Proyecto: **"EXPANSIÓN SUBESTACIÓN CALZADA LARGA"**

INFORME TÉCNICO DE EVALUACIÓN DE ESTUDIO DE IMPACTO AMBIENTAL

FECHA:	6 DE OCTUBRE 2020
NOMBRE DEL PROYECTO:	EXPANSIÓN SUBESTACIÓN CALZADA LARGA
PROMOTOR:	ELEKTRA NORESTE, S.A.
CONSULTORES:	CONSULTORES AMBIENTALES Y MULTISERVICIOS, S.A
UBICACIÓN:	CORREGIMIENTO DE CHILIBRE, DISTRITO DE PANAMÁ, PROVINCIA DE PANAMÁ.

Verificación de Coordenadas

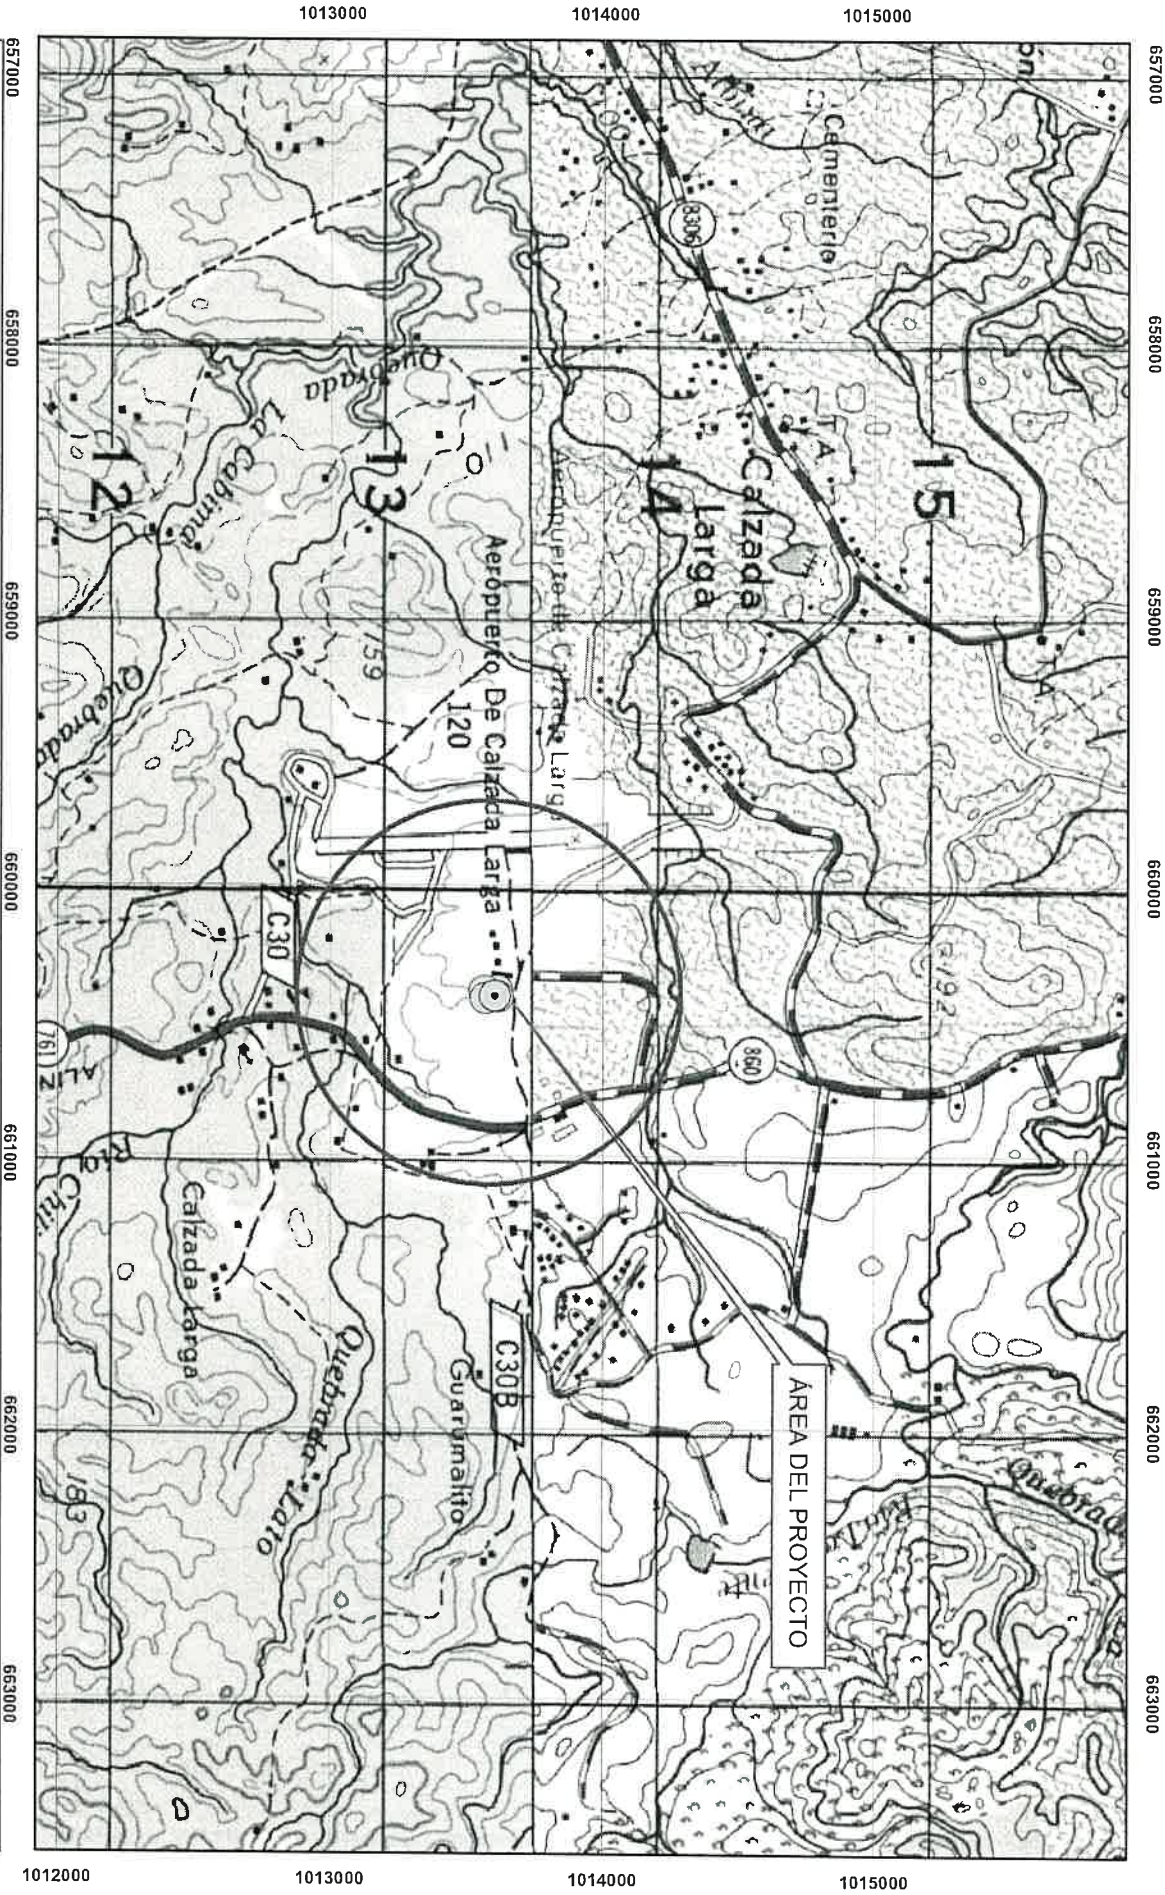
COORDENADAS UTM WGS84
LAS COORDENAS SE LOCALIZAN FUERA DE ÁREA CONSIDERADA COMO
PROTEGIDAS. El polígono consta de un área de 1145 m2. Y se encuentran localizadas
en la provincia de Panamá, distrito de panamá, corregimiento de Chilibre.
